710 - INSP
 ISO/IEC 17020
 Origineel verslag

Verkoop [Afd 8.4.2]

Verslagnummer:
 33/02062026/60006/70494/2

Inspectie adres: Ansmeerweg 11, 9308 Aalst
 (België)

Elektrisch bord

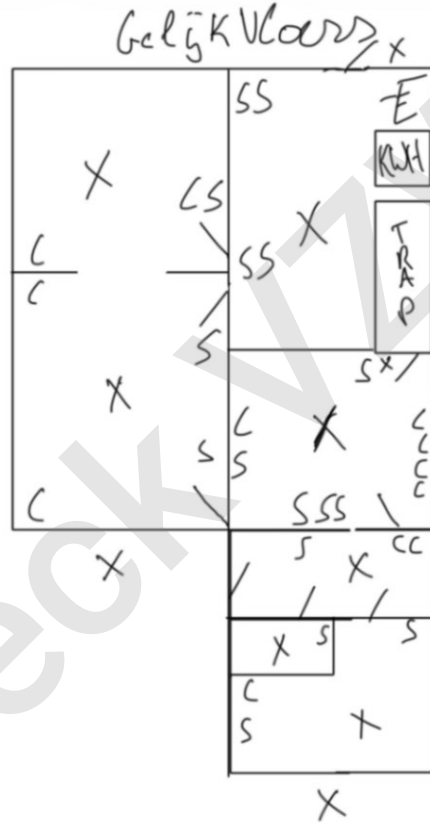
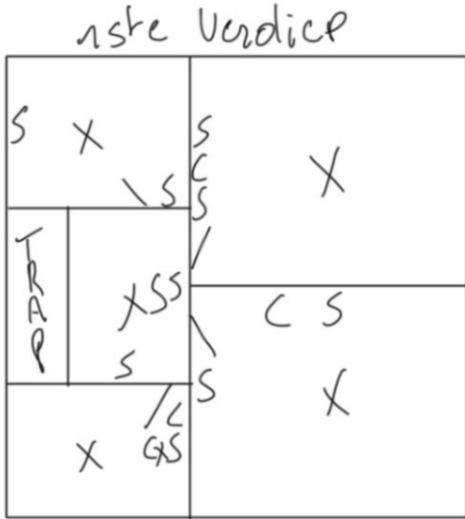
- Extra opmerking: O.a keuken badkamer, dampkap
- Het verdeelbord is onvoldoende gemarkeerd. Individuele markering, voedingsspanning en/of gevarendriehoek ontbreken. - oAfd 3.1.3.3; Afd 9.4.1

- Er is geen deur aan het bord. - oAfd 4.2.2.3; oAfd 4.2.2.1.b; oAfd 5.3.5.1
- Het eendraadschema en situatieplan zijn niet aanwezig. - oAfd 3.1.2.1
- De sectiegrootte van de overbruggingen in de borden is niet aangepast aan de grootte van de beveiliging tegen overstromen. - oAfd 4.4.1.5

- De kringen, de onderbrekingstoestellen en of de beschermingstoestellen zijn niet duidelijk en zichtbaar gekenmerkt. - Afd 3.1.3
- De beschermingsgraad van de ruimte moet ten minste IPXX-D zijn voor ruimtes publiek toegankelijk en IPXX-B voor gewone ruimtes. - oAfd 4.2.2.3

- Er ontbreken afdekplaatjes in het elektrisch bord. - Afd 5.2.6; oAfd 4.2.2.3
- Hoofddifferentieelstroombeschermingsinrichting is niet aanwezig. - oAfd 4.2.4.3

- De houders van de penautomaten zijn niet uitgerust met een kaliberstuk. - oAfd 5.3.5.5.a
- De onderbreking van kringen is niet conform met de normen en/of verzekeren geen bescherming van minstens gelijkwaardig niveau. - Afd 5.3.3
